PRODUCT **INFORMATION**

BOMBAS DE AGUA VARIABLES PARA MOTORES 3.0 TFSI

© MS Motorservice International GmbH – PI 2248-04 – ES – 05/26

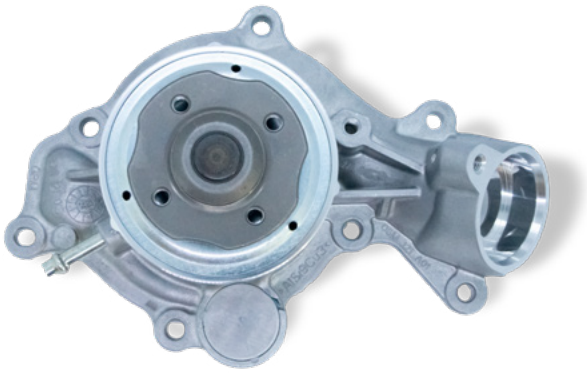
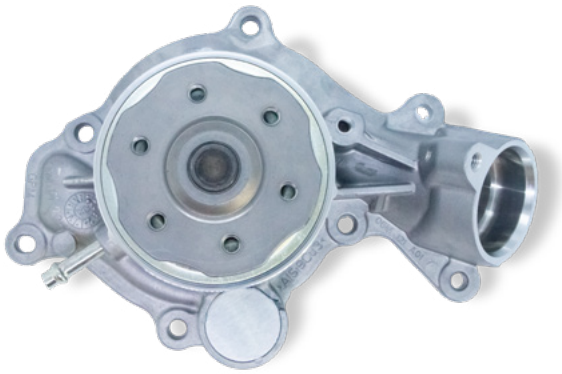
Desde enero de 2025, la bomba de agua con n.º OE 06M 121 013 D ya no está disponible por parte del OEM. Se ha sustituido con el n.º OE 06M 121 013 G. Dado que la nueva bomba de agua 06M 121 013 G tiene un buje diferente (seis orificios en lugar de cuatro), al sustituirla, no solo es necesario sustituir la bomba de agua variable, sino también la polea y los tornillos.

En la variante optimizada, la polea debe fijarse con los seis tornillos. El par de apriete de los seis tornillos es de 5 Nm más 60°.

Motorservice cuenta con la variante de cuatro orificios 06M 121 013 D con el n.º de artículo 7.10942.21.0 en su gama, que solo se puede sustituir junto con la polea original y los tornillos correspondientes. Por lo tanto, antes del montaje, se deben comprobar y, si es necesario, sustituir la polea y los tornillos. En caso de que no se pueda sustituir, se debe utilizar el kit completo con la variante optimizada.
